**DOCUMENTO DE ACLARACIONES Y
RESPUESTAS A LAS CONSULTAS FORMULADAS
LICITACIÓN 90009011**

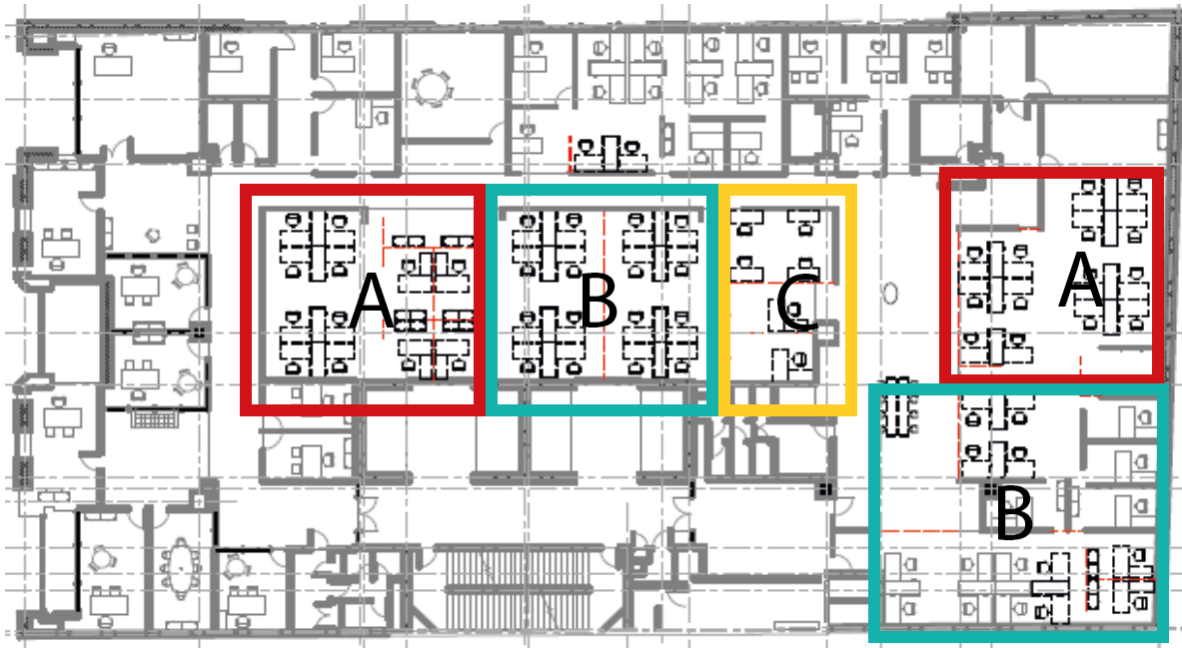
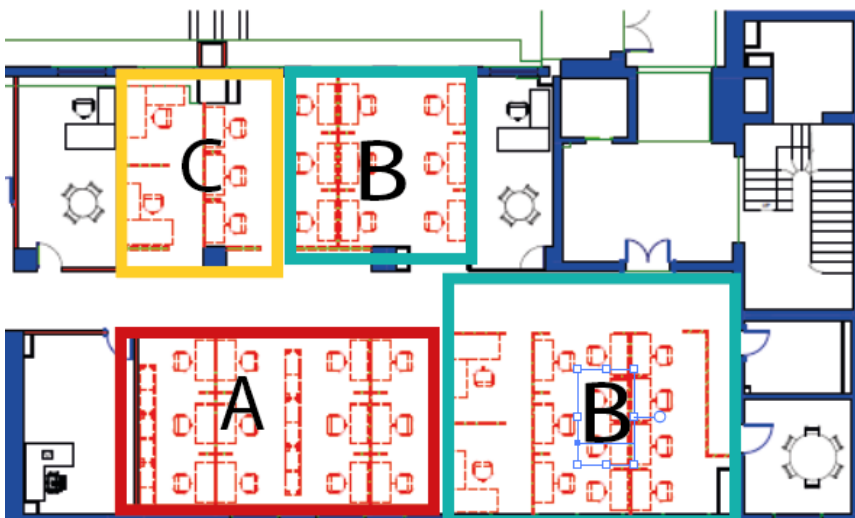
3. Modificación Piso 2° Agustinas:

- En relación al cronograma de trabajo, el banco señalará cual será el orden de trabajo, ¿los sectores a intervenir se irán entregando por parte? Se entregará este cronograma para ser considerado en la Carta Gantt?

RESPUESTA: Se debe considerar la ejecución de todas las áreas adjudicadas en paralelo, no obstante, para los trabajos del piso 1 del EPC y 2 Agustinas, se propone dividir en zonas de intervención estos espacios:

En el siguiente esquema se entrega un plan de ejecución de:

Piso 1 EPC

Ejecución simultanea de zonas A (25 días)

Luego zonas B (25 días)

Finalmente zonas C (10 días)

Piso 2 Agustinas:

Se deben ejecutar zona A

una vez terminada se entrega zona B

finalmente, zona C
